**Modulo per la presentazione delle osservazioni per i piani/programmi/progetti sottoposti a procedimenti di valutazione ambientale di competenza statale**

ID: Codice procedura (ID\_VIP/ID\_MATTM):10844

Impianto per la produzione di energia elettrica da fonte eolica, costituito da 6 aerogeneratori della potenza complessiva di 37,2 MW, un sistema di accumulo da 25 MW e relative opere connesse in località "Rempillo" nel comune di Pitigliano (GR).

# ALLEGATO alle OSSERVAZIONI all' IMPIANTO EOLICO denominato REMPILLO nel COMUNE di PITIGLIANO ( GR). Comp

# Analisi degli Impianti Eolici Esistenti e in Progetto

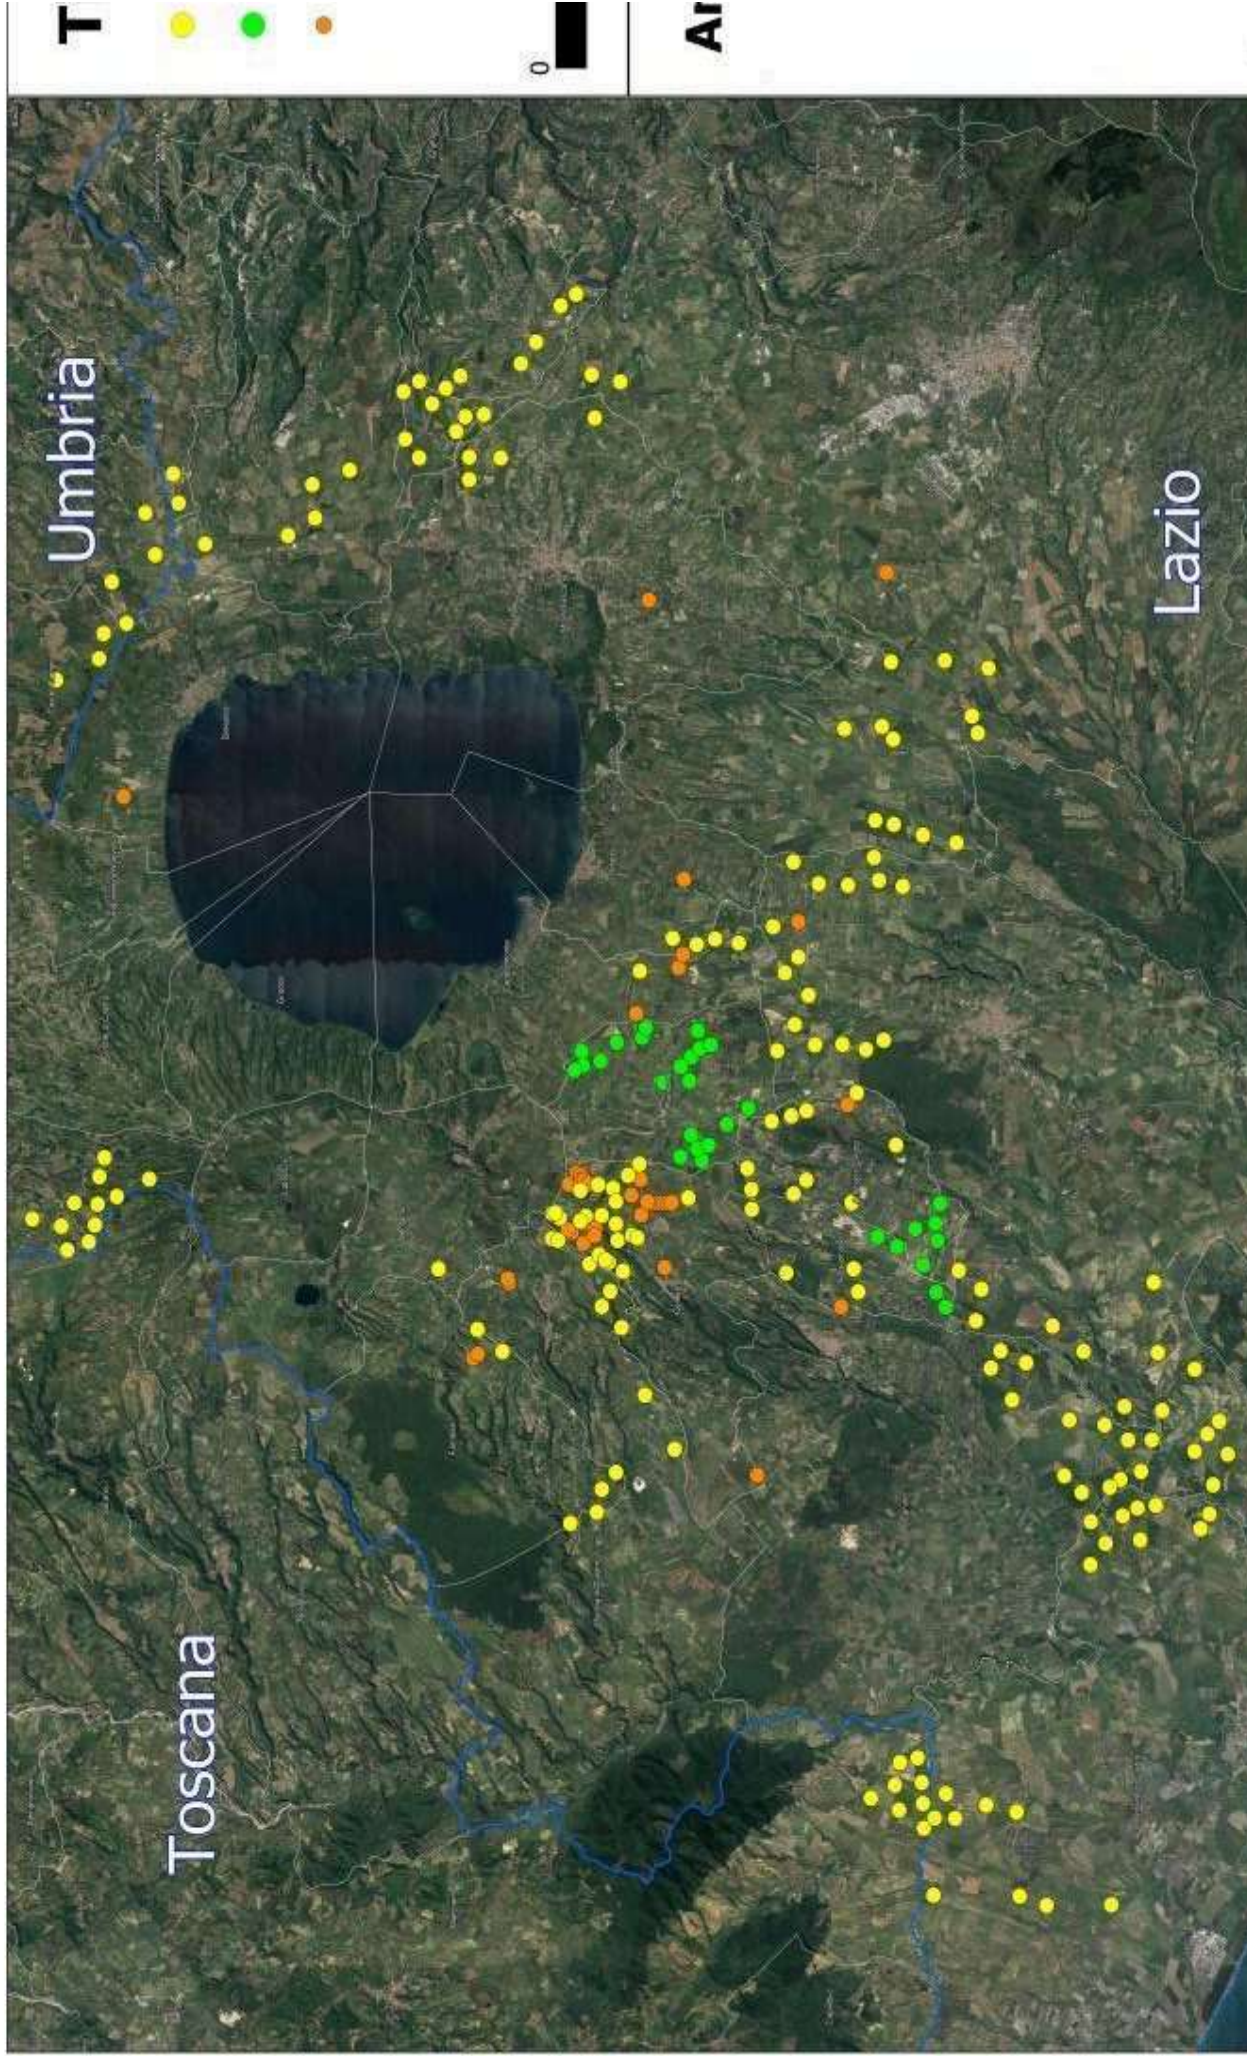
nn. 1 e 2 e crea anche degli impatti negativi anche sui beni naturalistici come verrà dettagliato nell'Osservazione n. 4. Inoltre andrebbe a sommarsi al già enorme cumulo di impianti eolici e fotovoltaici e geotermici che già creano una elevata criticità ambientale nella provincia di Viterbo e interferiscono anche con il territorio toscano come si può vedere dalle immagini nn. 4 e 5 dell'Allegato n. 1.

# Analisi di Intervisibilità Cumulativa delle Pali

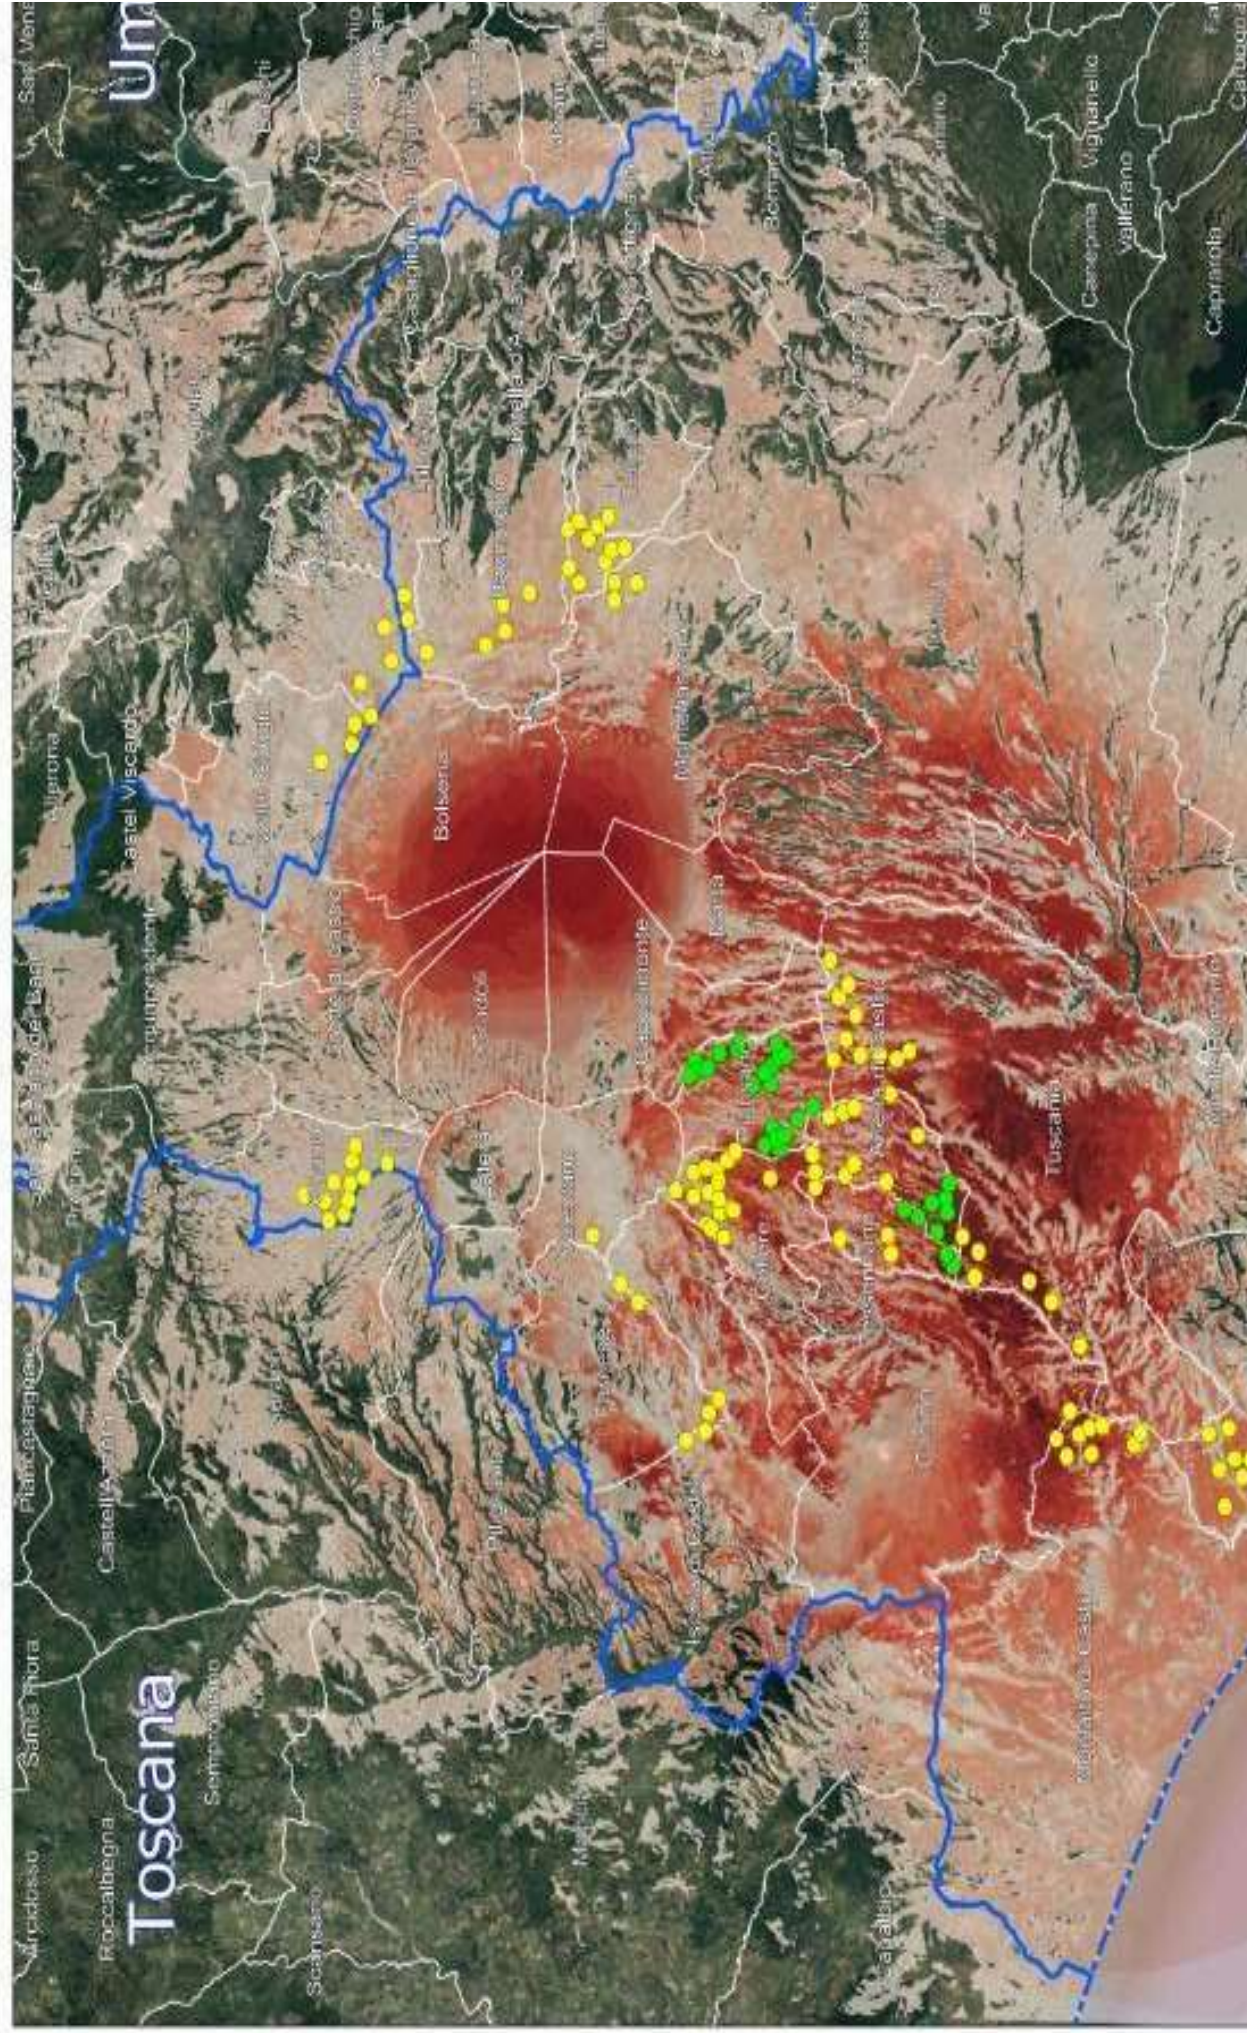
Inoltre il progetto insiste su una zona altimetrica particolare, che si attesta sui 400 mt s.l.m. viste le modeste quote altimetriche dei rilievi circostanti e calcolata l'area AIVAT ( Area di impatto visivo assoluto teorico), secondo quanto indicato dalle linee guida per la VIA degli impianti eolici redatta dalla regione Toscana, si ritiene che l'impatto visivo sia estremamente influente su tutta l'area circostante punto nello specifico l'aerogeneratore PI01 poggia su un piano altimetrico di 480 mt s.l.m. l'aerogeneratore PI02 a quota 470 s.l.m., PI03 a quota 485 s.l.m., PI04 a quota 425 s.l.m., PI05 a quota 425 s.l.m., PI06 a quota 455 s.l.m. ed essendo presente nell'area prospiciente il cantiere un rilievo visibile dalla maggior parte del territorio del comune di pitigliano e dei comuni limitrofi, denominato Monte Becco, nel Comune di Valentano, dell'altezza di 556 mt s.l.m. è evidente dai calcoli sia AIVAT che AIP (aria impatto potenziale) che l'impatto visivo sarà molto pesante per una grande area attorno al cantiere, evidenziando nel caso maggiore un' altezza complessiva dell' aereogeneratore (di altezza massima 210 metri comprese le pale) PI03 di 695 s.l.m., nel caso minore dell' aerogeneratore PIO4 e PI05 di 635 mt s.l.m.

E’ evidente che gli aereogeneratori supereranno l'altezza assoluta del sopra descritto Monte Becco per importanti quote che vanno da 80 metri a 140 metri.

Si ritiene l'impatto totale del progetto assolutamente incompatibile con l'area circostante, viste le evidenze altimetriche dell'impianto stesso.
